Teilrevision privater Gestaltungsplan «Aawisen»

Bericht zu den Einwendungen

Dat. 20. April 2023

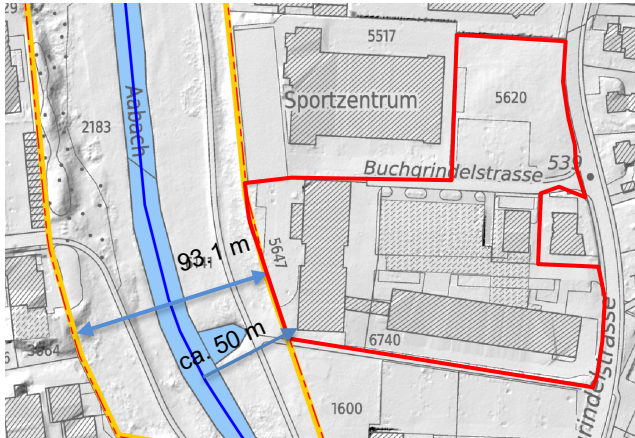
Nr.	Ord. Nr.	Thema	Antrag gemäss jeweiliger Einwendung Einwendung / Kurzfassung Begründung	Umgang mit Einwendung
B1	B1.01	Fahrzeugabstellplätze	<p>Antrag: Die Parkplätze seien weitergehend als dies in der Revisionsvorlage vorgesehen ist, unterirdisch anzuordnen; oberirdisch seien nur die dort zwingend erforderlichen Besucherparkplätze anzuordnen. In diesem Sinne sei Art. 14 Abs. 1 GPV anzupassen.</p> <p>Begründung: Die nicht für Besucher vorgesehenen Abstellplätze müssen unterirdisch angelegt oder zumindest überdeckt werden, wenn dadurch die Nachbarschaft wesentlich geschont werden kann, die Verhältnisse es gestatten und die Kosten zumutbar sind (§ 244 Abs.3 Satz 2 PBG).</p> <p>Gemäss Art. 14 Abs. 1 GPV sind oberirdische Abstellplätze für Personenwagen nur in den gemäss Situationsplan 1:500 speziell bezeichneten Bereichen zulässig. Wie dem Umgebungsplan 1:500 zu entnehmen ist, sind in allen Baubereichen derartige oberirdische Parkierungsflächen vorgesehen, wobei nicht unterschieden wird, in welchem Umfang diese den Beschäftigten oder den Besuchern zu dienen haben.</p> <p>§ 244 Abs. 3 Satz 2 PBG zielt auf die Schaffung von Gemeinschaftsanlagen und auf ein Verbot grösserer oberirdischer Parkflächen hin. Damit sollen die mit dem oberirdischen, nicht überdachten Parkieren von Motorfahrzeugen verbundenen Lärmimmissionen (Öffnen und Schliessen der Türen, Starten des Motors, Manövrieren) reduziert werden. Daneben verfolgt § 244 Abs. 3 Satz 2 PBG auch verkehrs- und siedlungspolitische Ziele, nämlich die Steigerung der</p>	<p>Aufgrund der gesetzlichen Vorschriften darf im GP-Perimeter nur ein Untergeschoss erstellt und maximal 3.0 m tief in den Boden eingebaut werden. Mit der bestehenden Sammelgarage unter dem Gewerbehof und dem gemeinschaftlichen Freiraum sowie mit dem neuen Untergeschoss in Baufeld 4 werden die Möglichkeiten für eine unterirdische Parkierung vollständig ausgeschöpft. Es ist nicht möglich die gemäss städtischer Parkplatzverordnung minimal erforderliche Anzahl von Parkplätzen unterirdisch anzuordnen.</p> <p>Zur Entlastung der Aussenräume von Fahrzeugabstellplätzen beinhaltet das Richtprojekt für das Gewerbegebäude in Baufeld 4 des Weiteren im rückwärtigen Bereich ein viergeschossiges Parkhaus mit einem innovativen, smarten Erschliessungskonzept mit zwei Autoliften. Dies auf Kosten von gewerblich nutzbaren und vermietbaren Flächen. Dieser Gebäudeteil wird so geplant und gebaut, dass er bei einer allfälligen zukünftigen Reduktion des Bedarfs an Parkplätzen (infolge selbstfahrender Autos / bessere Erschliessung mit öV / Änderung Nutzerverhalten) mit wenig Aufwand einer gewerblichen Nutzung mit Tageslicht zugeführt werden könnte, was in einem Untergeschoss nicht möglich wäre.</p> <p>Im Sinne des Einwenders wurde das Freiraumkonzept durch eine dichtere Bepflanzung im massgebenden Bereich ergänzt, womit der Sichtschutz verstärkt wird. Die</p>

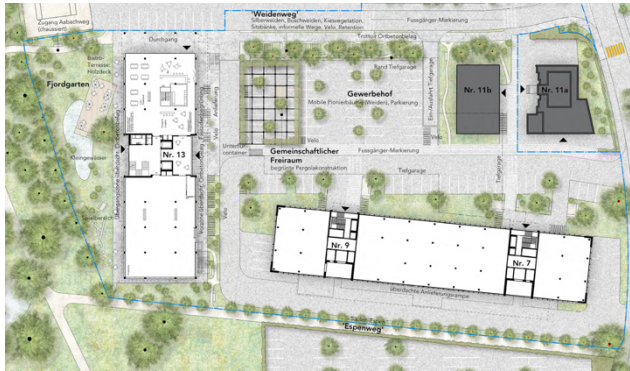
B2	B2.08	Abstände zu Grenzen, Strassen, Wegen und Plätzen	<p>Antrag: Absatz 3 des Artikels 3 der Vorschriften ist ersatzlos zu streichen.</p> <p>Begründung: Die heutigen Abstände der Bauten und Anlagen zum Natur- und Landschaftsschutzgebiet sind funktional bereits heute zu klein. Das Gestaltungsplanverfahren gibt die Möglichkeit, dies im öffentlichen Interesse anzupassen. Der Entwurf geht hier in die falsche Richtung.</p>	<p>Die bestehenden Parkplätze zwischen der Bestandesbaute und dem Naturschutzgebiet werden aufgehoben und die Flächen entsiegelt. Für die Bepflanzung und Gestaltung dieser Flächen wurden die Anliegen des kantonalen Amtes für Landschaft und Natur (ALN) in den Gestaltungsplan aufgenommen.</p> <p>Die Ausdehnung der Baufelder und die damit verbundenen Abstände sind das Ergebnis des Entwicklungsprozesses,</p>

Nr.	Ord. Nr.	Thema	Antrag gemäss jeweiliger Einwendung Einwendung / Kurzfassung Begründung	Umgang mit Einwendung
				<p>der unter stufengerechtem Einbezug der Stadtplanung und der Stadtbildkommission sowie der zuständigen kantonalen Amtsstellen (Gewässerraum, Naturschutz etc.) erfolgt ist und von diesen Instanzen gestützt wird.</p> <p>Der Gestaltungsplan wird gemäss kantonomer Vorprüfung vom 7. Dezember 2022 als rechtmässig, zweckmässig und angemessen beurteilt.</p> <p>Der Antrag wird nicht berücksichtigt.</p>
B2	B2.09	Nutzweise	<p>Antrag: In Absatz 1 Artikel 4 ist die Nutzweise „Parkierung“ zu streichen.</p> <p>Begründung: Parkieranlagen, die über die mit den zugelassenen Nutzungen verbundenen Parkieranlagen hinaus gehen, widersprechen allen Bestrebungen in Richtung eines nachhaltigen Stadtverkehrs.</p>	<p>Die Nutzweise der Parkierung soll im Rahmen der städtischen Parkplatzverordnung möglich sein, resp. im Rahmen eines Mobilitätskonzepts unterschritten werden dürfen. Dies ist in den Vorschriften zum Gestaltungsplan so enthalten (Art. 14 Abs. 6 und Abs. 7 GP-Vorschriften). Dem Ziel des Antrags wird mit den GP-Vorschriften entsprochen. Bei einer Reduktion der Anzahl Parkplätze gegenüber der in der Parkplatzverordnung verlangten minimalen Anzahl (Mobilitätskonzept) werden zuerst die oberirdischen Parkplätze im Gewerbehof reduziert. Die entstehenden Flächen werden zum Aufenthalt nutzbar gemacht und der Situation entsprechend begrünt (Art. 14 Abs. 8 GP-Vorschriften).</p> <p>Der Antrag wird teilweise berücksichtigt.</p>
